Lista de peças ilustrada – Atualização da IPL

530iPX

Descrição da alteração

Referência 1

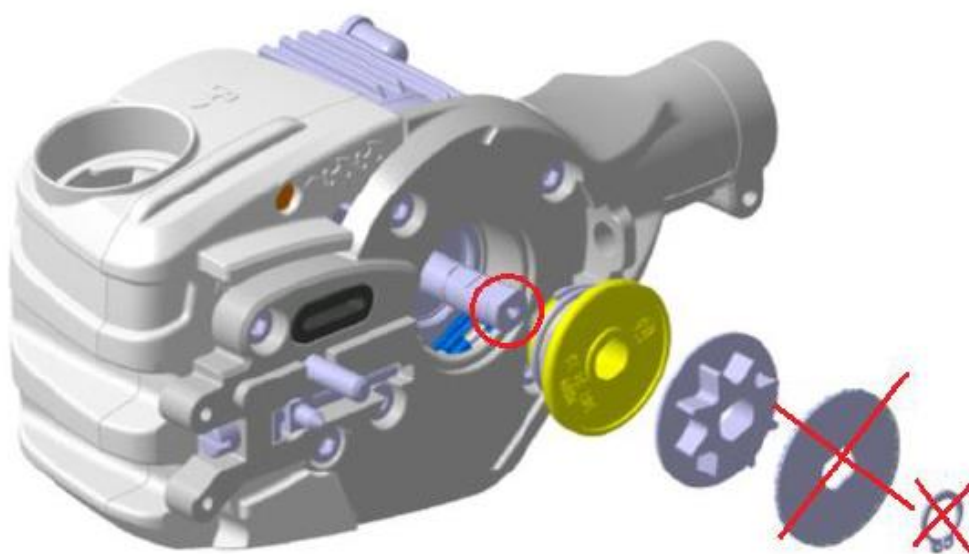
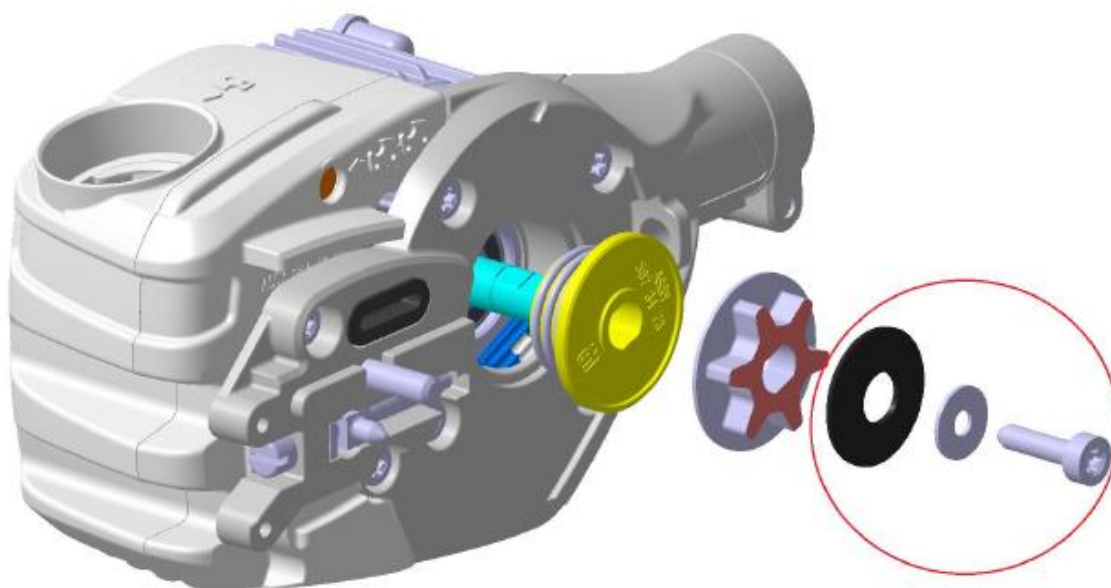
O conjunto do motor 587 69 08-01 foi substituído pelo kit do motor 546 70 36-01, incluindo o motor (529 65 38-01), a mola de disco (597 67 01-01), a anilha (503 23 00-35) e o parafuso (503 21 53-20) (consulte a referência 1 na página 2).

Motor assy is replaced with a new motor assy that has an internal threaded hole in the shaft.
The washer and circlip are replaced by a disc spring, washer and screw.
The screw must be tightened with 7-8 Nm and the spur sprocket must be held / fixed to enable that.

Referência 2 para IDENTIFICAÇÃO do SISTEMA DE CORTE 529 53 71-01.

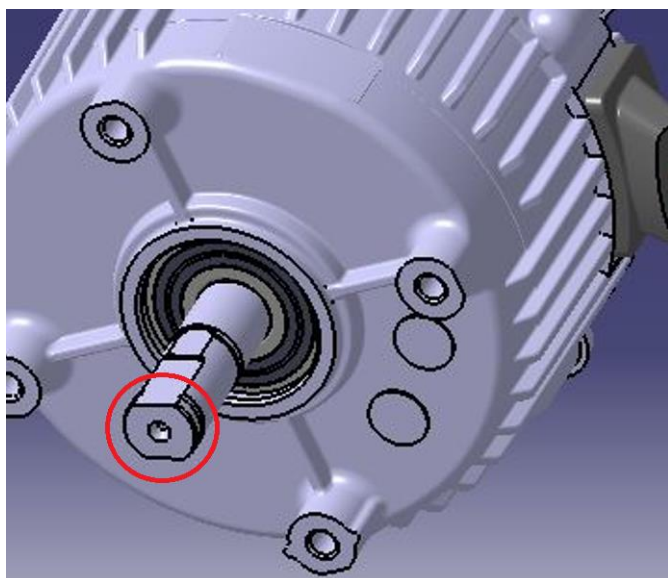
Antigo SISTEMA DE CORTE 529 53 71-01 > (eixo do motor sem orifício para parafuso); **APENAS** compatível com a MOLA DE BLOQUEIO 735 31 12-00 e a ANILHA 577 27 15-01. Este sistema de corte antigo inclui o MOTOR 587 69 08-01.

Novo SISTEMA DE CORTE 529 53 71-01 > (o eixo do motor inclui um orifício para parafuso: consulte abaixo); **APENAS** compatível com a MOLA DE DISCO 597 67 01-01, a ANILHA 503 23 00-35 e o PARAFUSO 503 21 53-20. O novo sistema de corte inclui o MOTOR 529 65 38-01.
